OTIF/RID/RC/2009/38
(ECE/TRANS/WP.15/AC.1/2009/38)

Interpretation des Absatzes 6.9.2.2 c) der Norm EN 13094:2008

Antrag Frankreichs

Blech mit einer gegenüber der Grundwanddicke von 5 mm erhöhten Wanddicke von 7,5 mm

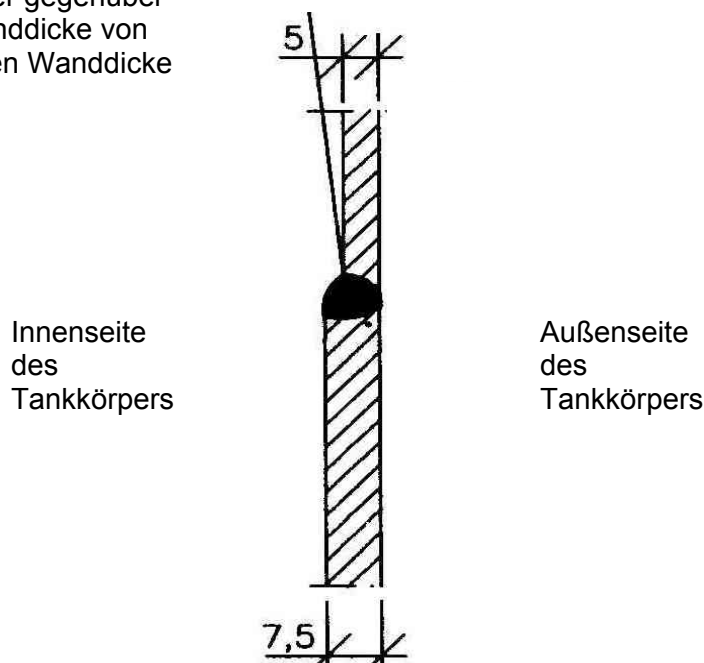
2. Der beabsichtigte Schutz ist "zusätzlich" und "muss dauerhaft an der Außenseite des Tankkörpers angebracht werden", was nach Ansicht Frankreichs bedeutet, dass es sich um einen ergänzenden Schutz handelt, der an der Außenseite des Tankkörpers in Höhe der Mitte seiner vertikalen Höhe angebracht ist. Frankreich ist daher der Ansicht, dass bei Anwendung dieser Vorschriften eine Auslegung, die darin besteht, an der Innenseite des Tankkörpers eine Erhöhung der Wanddicke vorzunehmen, wie sie im nachstehenden Schema abgebildet ist, im Sinne des Absatzes 6.9.2.2 c) der Norm momentan nicht akzeptabel ist. Diese Auslegung scheint aber in verschiedenen Staaten zugelassen zu sein.
